LA CONTRALORÍA
GENERAL DE LA REPÚBLICA DEL PERÚ

GERENCIA REGIONAL DE CONTROL DE LIMA PROVINCIAS
INFORME DE AUDITORÍA N° 4398-2022-CG/GRLP-AC

AUDITORÍA DE CUMPLIMIENTO

**"CREACIÓN E IMPLEMENTACIÓN DE MEDIDAS DE
PROTECCIÓN Y DE PREVENCIÓN PARA EL CONTROL DE
DESBORDES E INUNDACIONES DEL RIO HUAURA TRAMO,
DESEMBOCADURA - PUENTE ALCO - RIO HUAURA 5
DISTRITOS DE LA PROVINCIA DE HUAURA -
DEPARTAMENTO DE LIMA, CON CÓDIGO CUI N.° 2430080"**

Imagen n.º 1
Esquema de sección transversal

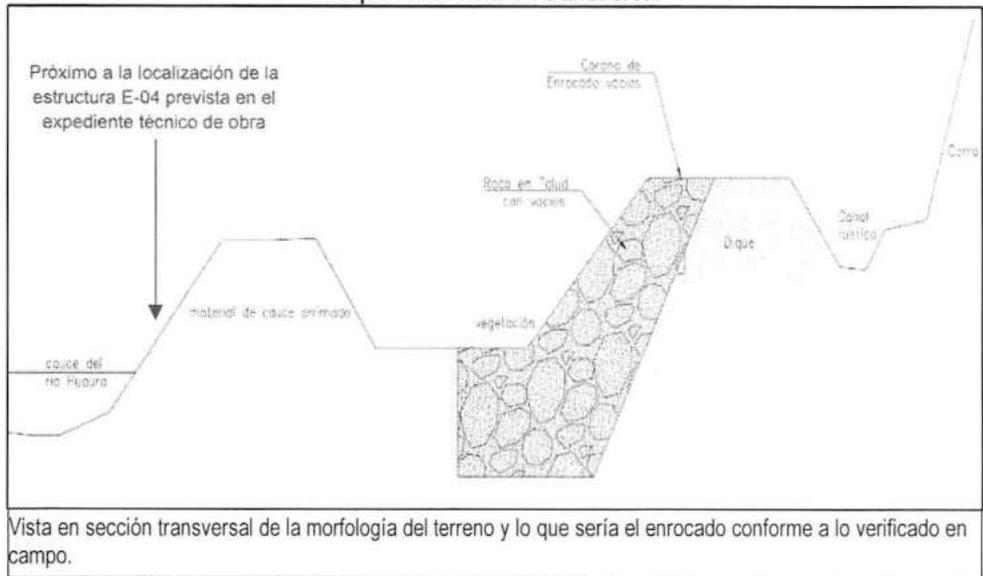
La estructura E-04 se reubicó 60 m aguas abajo y 12 m alejándose de la ribera, incumpliendo lo dispuesto en el plano PPL-03 del expediente técnico de obra, situación que generó que no se cumpla el objetivo al construir el enrocado muy por encima del eje del lecho del río previsto en el diseño, toda vez que el talud y uña al no estar en contacto con el río, no están sujetos a socavación, tal hecho fue evidenciado mediante acta n.º 000004-2022-CG/GRLP-TAM de 6 de junio de 2022¹⁷ (**Apéndice n.º 56**), donde, además, se constató material de cauce arrimado como dique próximo a la ubicación establecida inicialmente en el expediente técnico de obra, conforme se aprecia en el esquema de sección transversal siguiente:

Vista aérea de la reubicación de la estructura E-06

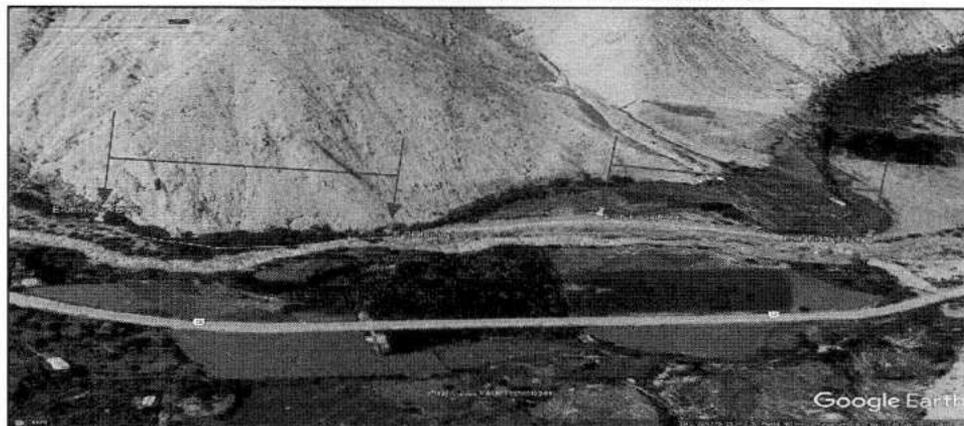
La estructura E-06 se reubicó 300 m aguas abajo sin sustento, incumpliendo lo dispuesto en el plano PPL-05 del expediente técnico de obra, toda vez que disminuyó el metrado de traslado en una longitud de 300 m de piedras para el enrocado en favor del Contratista, así como aminoró el desplazamiento de maquinaria para descolmatación de cauce y conformación de dique.

Mediante acta n.º 000003-2022-CG/GRLP-TAM de 3 de junio de 2022²² (**Apéndice n.º 56**), se dejó en evidencia que la estructura no cumple el objetivo trazado en el expediente técnico de obra al no proteger infraestructura de riego alguna, puesto que durante la inspección física se constató que en la ubicación actual, no existe toma de captación, esto además, que las secciones transversales presentadas en los planos post construcción difieren de la morfología del terreno, lo que demuestra que no existió un levantamiento topográfico ni estudios técnicos de la nueva ubicación previo a la construcción de la estructura E-06.

Imagen n.º 10
Sección típica de enrocado tipo-III

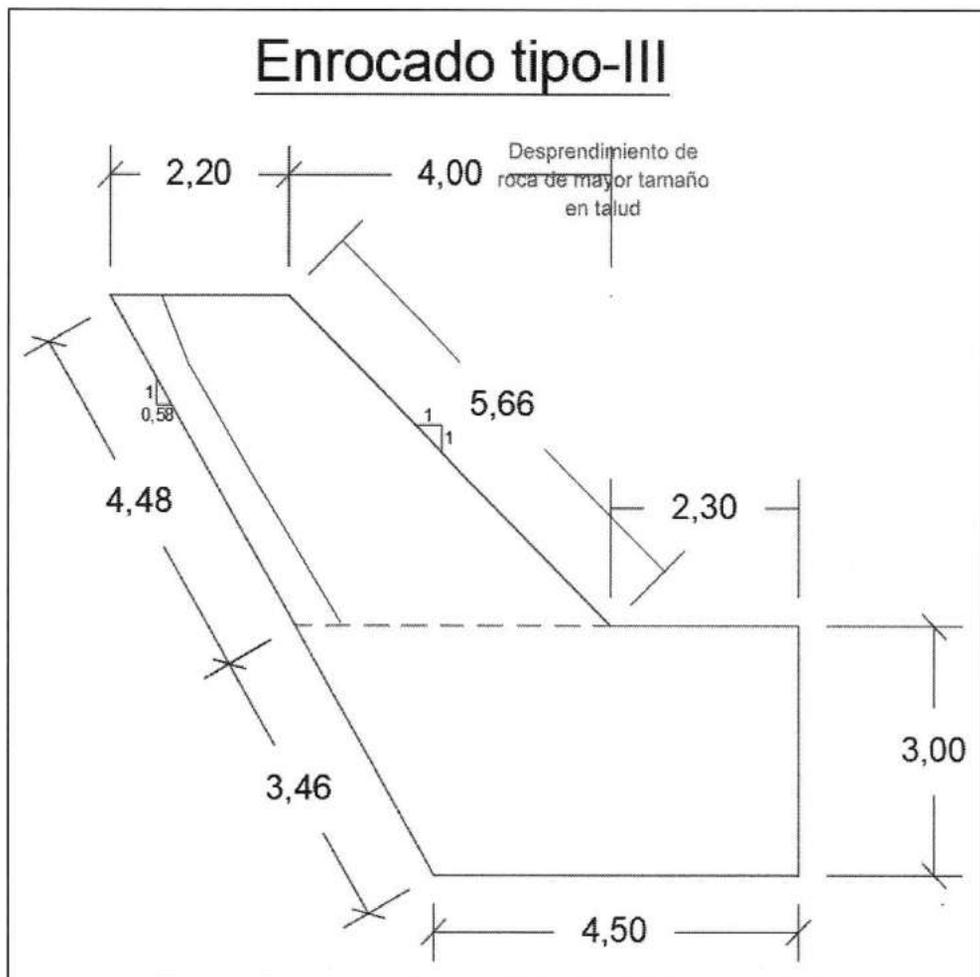
Es así que, durante la inspección física, se evidenció que en la progresiva 66+080, se ubica un tramo que presenta desmoronamiento de roca de mayor tamaño del cuerpo de enrocado en una longitud de 20 m, tal como consta en acta n.º 000002-2022-CG/GRLP-TAM de 2 de junio de 2022 (**Apéndice n.º 48**).

Imagen n.º 13
Verificación de las dimensiones de la roca de mayor tamaño

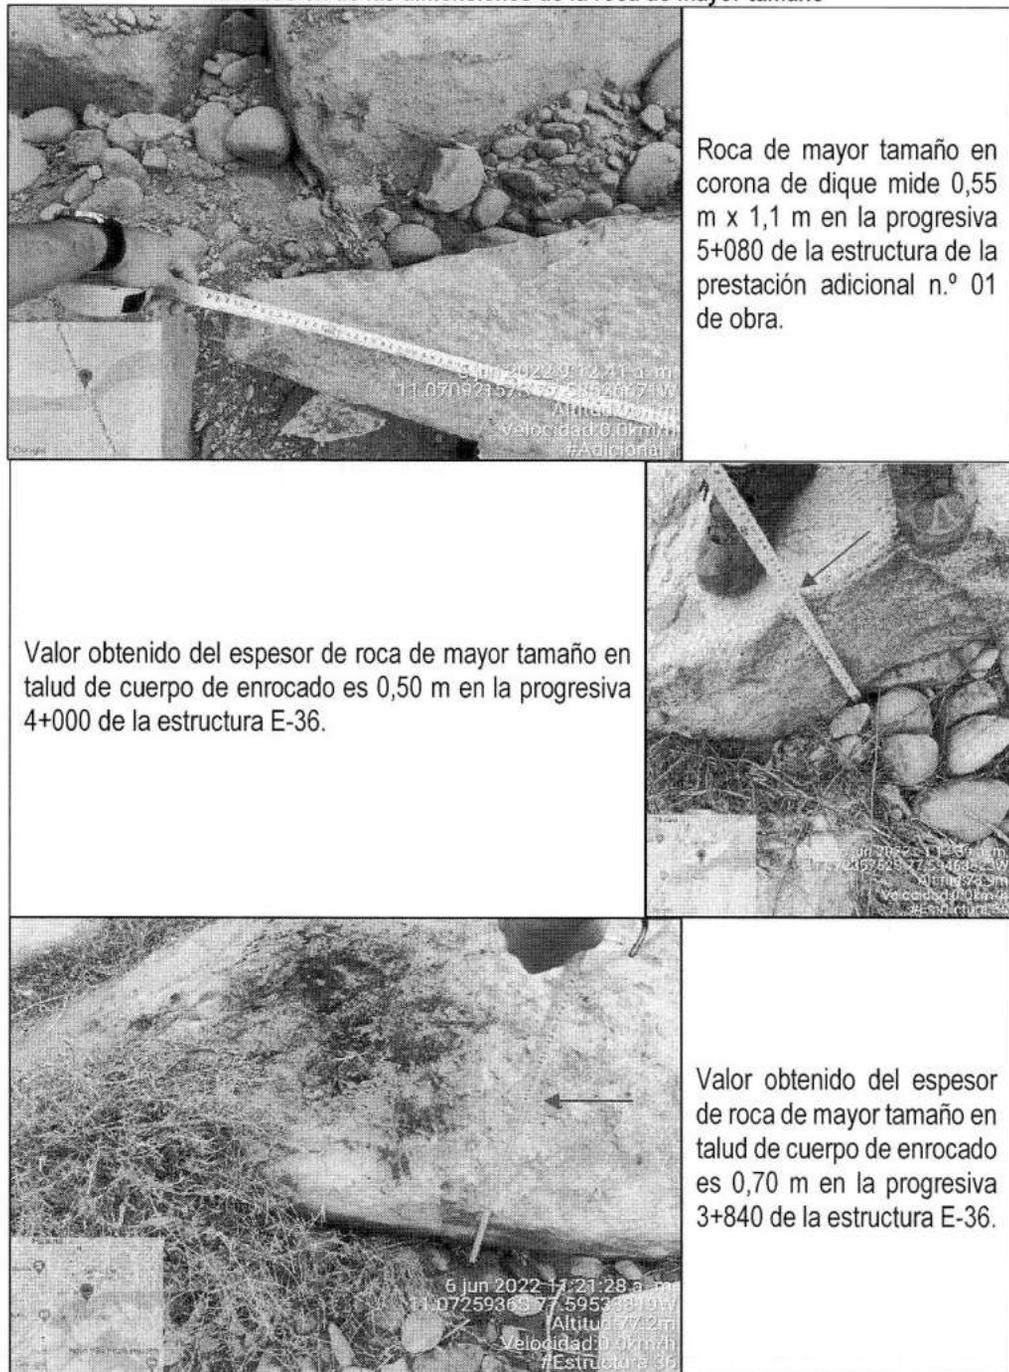
Por ende, durante la inspección física efectuada el 6 de junio de 2022, se verificó el material empleado en ambas estructura, por lo cual se efectuaron mediciones aleatorias de las rocas de mayor tamaño en cuerpo y uña de enrocado en toda su longitud, advirtiéndose que existen rocas con dimensiones menores a 1,50 m, tal como consta en acta, incumpliendo lo dispuesto en el método de control contenido en las especificaciones técnicas de las partidas 5.05 Acomodo de Roca en Uña de Dique y 5.06 Enrocado de Talud de Dique de ambos expedientes técnicos.

Imagen n.º 14
Vista comparativa de la estructura de la prestación adicional de obra n.º 01 con el tramo afectado

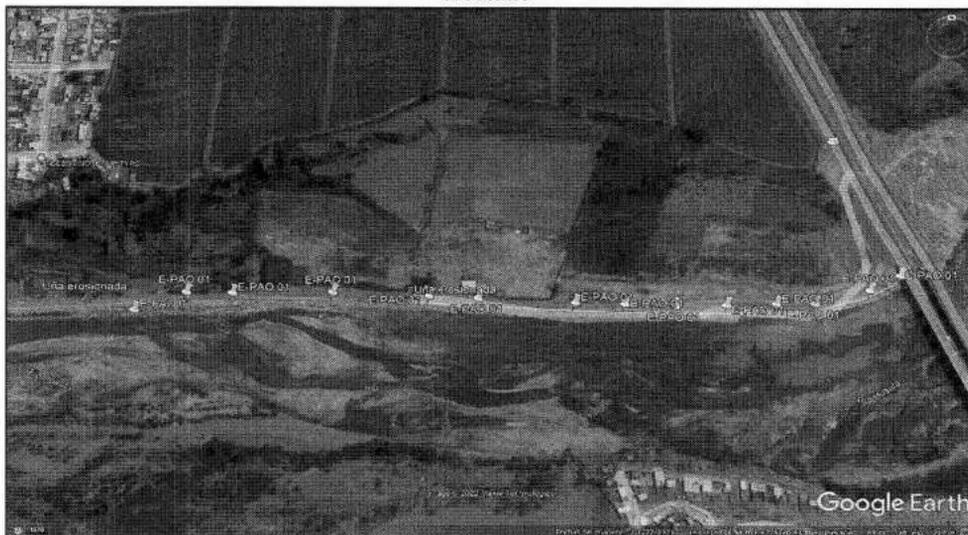
Se realizó el trazo de la longitud de la estructura de la prestación adicional de obra n.º 01 con los datos recopilados en campo y se comparó con el trazo del tramo que se encuentra afectado por erosión y socavación de roca de mayor tamaño y por pérdida parcial de uña, lográndose determinar que la longitud de tramo afectado es 280 m.

Imagen n.º 16
Verificación de la altura de la uña de enrocado

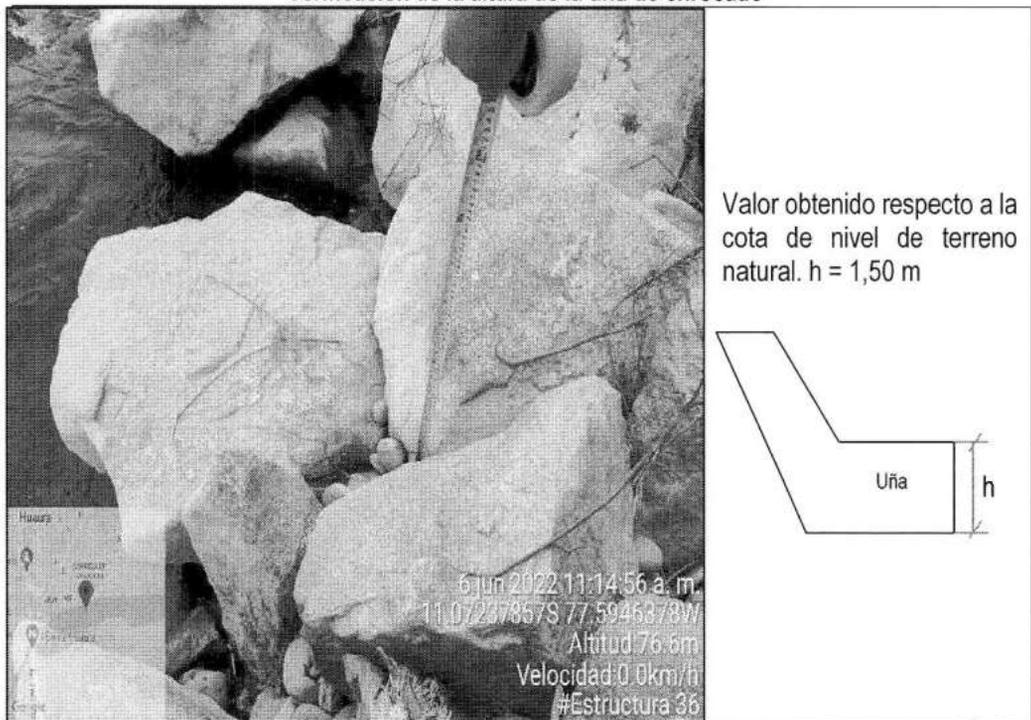
Debido a que la roca de mayor tamaño se encontraba socavada y expuesta en frente húmedo del dique respecto al nivel de terreno inferior se pudo efectuar la medición de la altura de la uña tomando como base el fondo del cauce del río llegando a medir 1,50 m, conforme se muestra en la imagen siguiente:

Valor obtenido respecto a la cota de nivel de terreno natural. $h = 1,50$ m

Imagen n.º 17
Sección típica de enrocado tipo-I

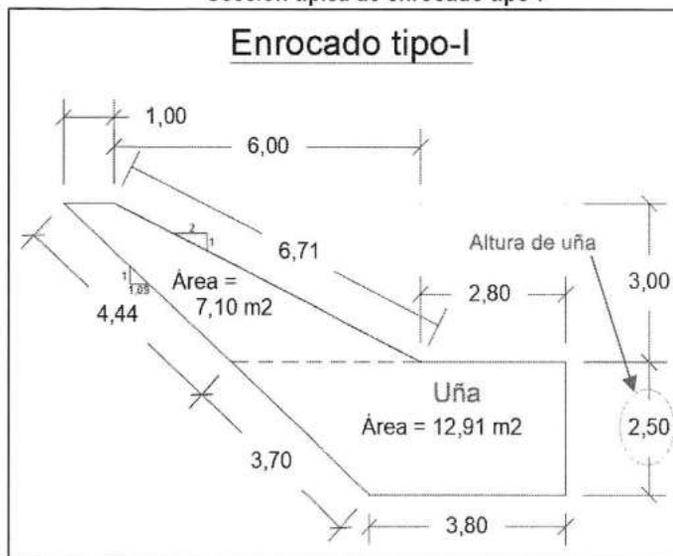
Respecto a las dimensiones de la uña, presenta una parte faltante, por tal, no cumpliría con lo estipulado en los planos del expediente técnico de obra, puesto que la altura de uña para el dique tipo-I debería medir como mínimo 2,50 m, según se muestra en la siguiente imagen:

Imagen n.º 18
Colapso⁴⁰ de rocas de mayor tamaño en uña de enrocado

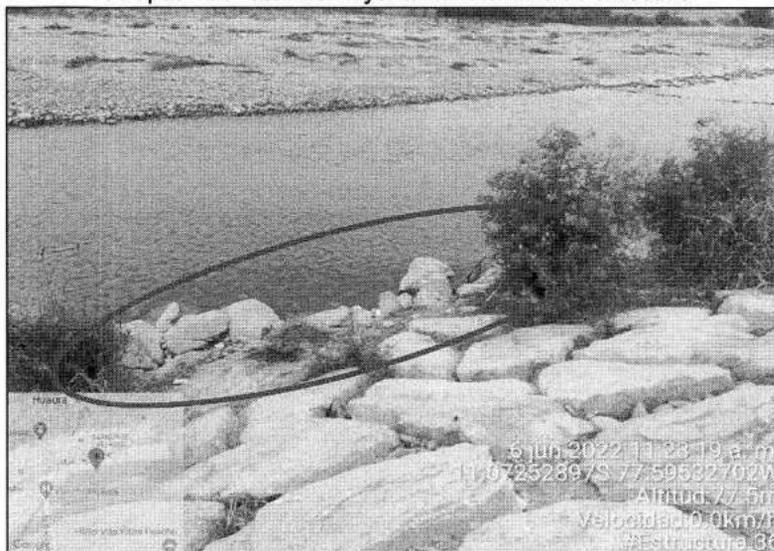
Esta pérdida de roca de mayor tamaño en uña, y, por ende, de su dimensionamiento, iniciaría en la progresiva 4+560, desde el dique enrocado de la prestación adicional n.º 01, y continuó progresivamente, hasta la progresiva 4+000, de la estructura E-36 ocasionando que la estructura en sí no trabaje como un solo elemento o cuerpo estable³⁹, como consecuencia el cuerpo se ha visto afectado en asentamiento de hasta 0,9 m en algunas secciones de la estructura.

Imagen n.º 19
Sección típica de enrocado tipo-I

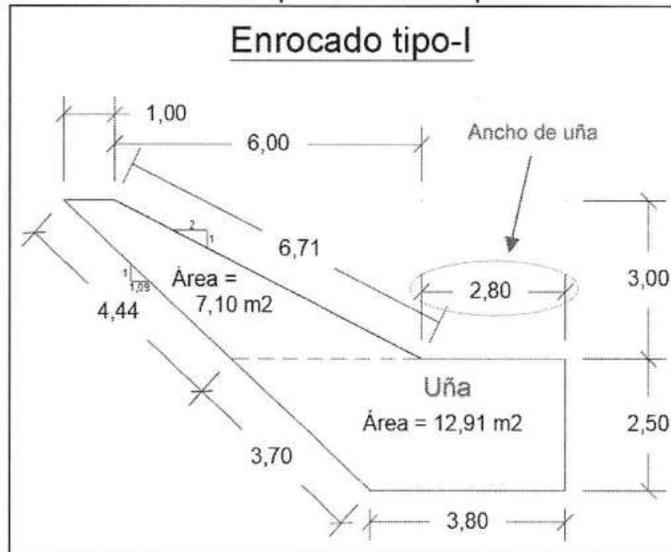
En este aspecto, se verificó el ancho de uña en la progresiva 4+560, de lo cual se obtuvo la medida⁴¹ de 1,3 m, lo cual no estaría conforme a lo indicado en los planos del expediente

técnico de obra, que establece que para el dique tipo-I debe medir un ancho mínimo de 2,8 m, según se muestra la imagen siguiente:

Imagen n.º 20
Verificación de las características de la uña de enrocado

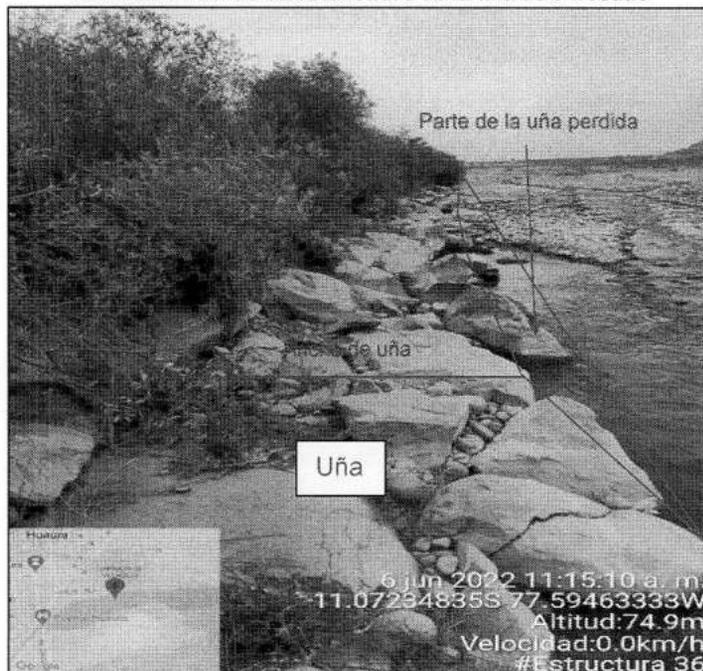
La misma situación de pérdida de roca en uña se repetiría en las progresivas 4+400, 4+240, 4+000 en donde se obtuvo las medidas del ancho de uña siendo 1,4 m, 1,3 m y 2,1 m, respectivamente, contraviniendo a los planos del expediente técnico de obra, posteriormente, se denotaría únicamente socavación y erosión llegando a estabilizarse en la progresiva 3+850.
